## 改善箇所説明図

### 不具合発生箇所

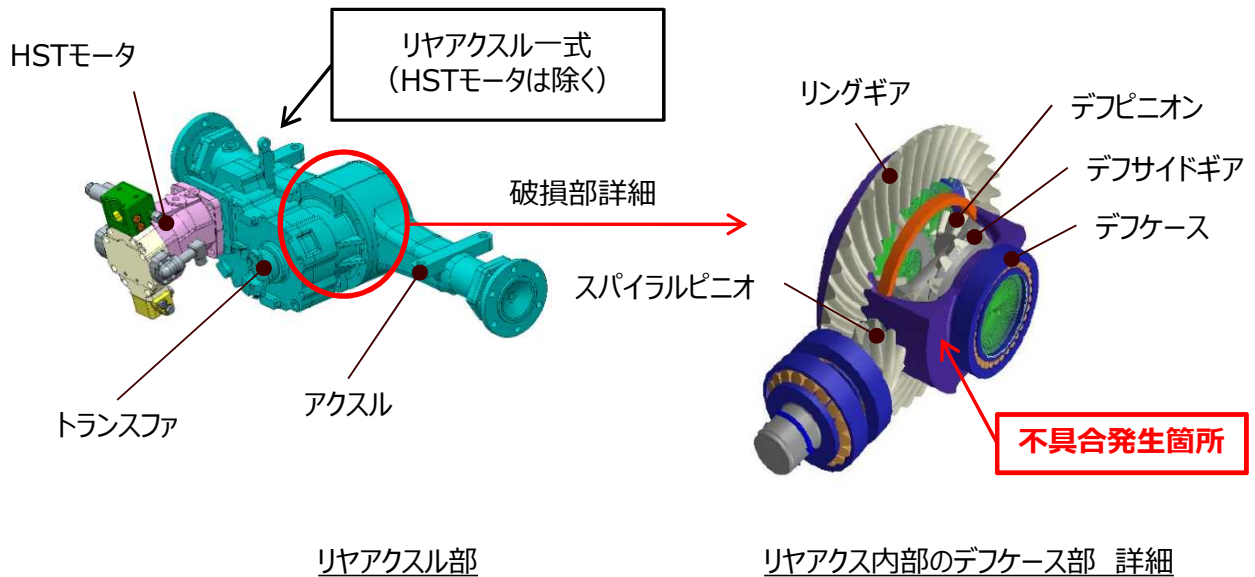
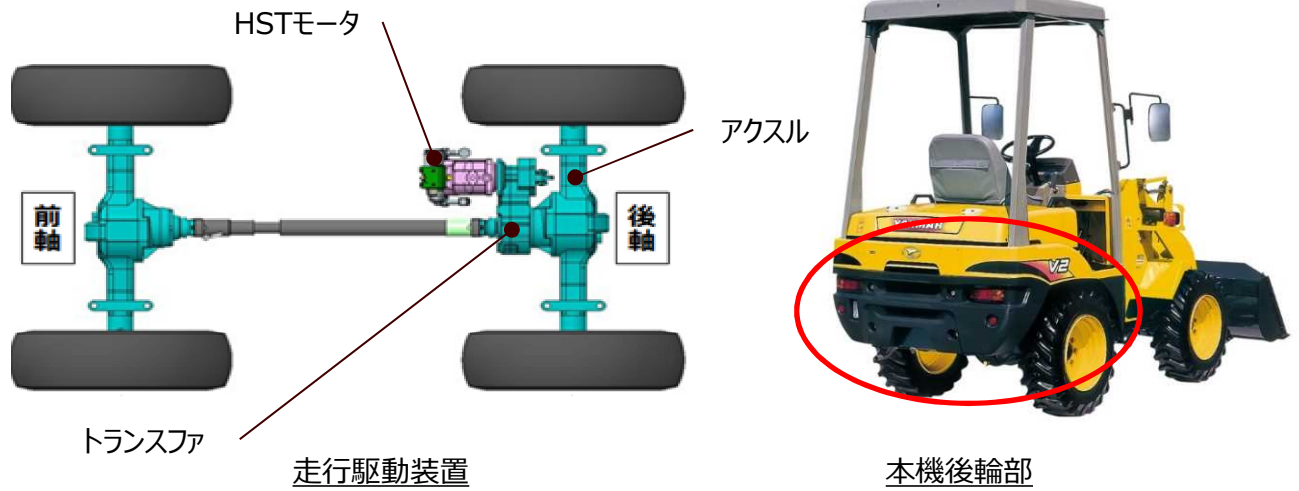
### 不具合の内容

ショベルローダのリヤアクスルにおいて、デフケースの強度が不足しているため、作業中の負荷等によりデフケースに亀裂が生じることがある。そのため、そのままの状態で使用を続けると、破断して異音が生じ、最悪の場合、走行不能となるおそれがある。

全車両、対策品デフケースを組込んだリヤアクスルー式（HSTモータ除く）に交換する。

は交換部品を示す。
